Technical Bulletin

Napinacz automatyczny w modelu Ford Transit 2.5 D/TD

NUMER REF. GATES	5571XS i 5572XS
MARKA	FORD
MODEL	Tourneo, Transit
SILNIK	2.5 D / TD
KOD SILNIKA	4BC, 4CC, 4DA, 4EA, 4EB, 4EC, 4FA, 4FD, 4GA, 4GC, 4GD, 4HA, S1

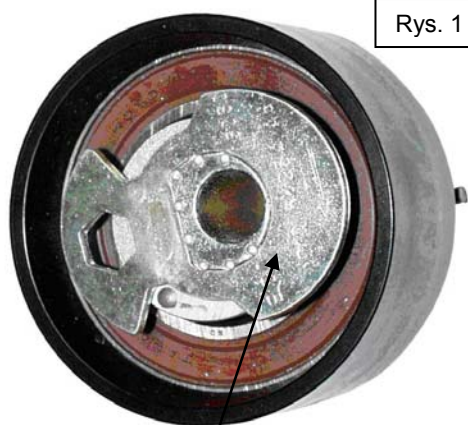
Celem zwiększenia niezawodności w ww. napędach Ford OE wprowadził zalecenia dot. wymiany napinaczy mechanicznych na automatyczne. Dla tych zastosowań Gates dostarcza paski, które mogą współpracować wyłącznie z napinaczami automatycznymi.

Konstrukcja pasków 5571XS i 5572XS została opracowana z myślą o zwiększeniu osiągnięć paska przy współpracy z napinaczem automatycznym. Różni się ona od konstrukcji pasków dotychczas stosowanych (5338XS i 5502XS).

Napinacz automatyczny może być montowany w miejsce dotychczas stosowanego napinacza stałego bez żadnych dodatkowych modyfikacji.
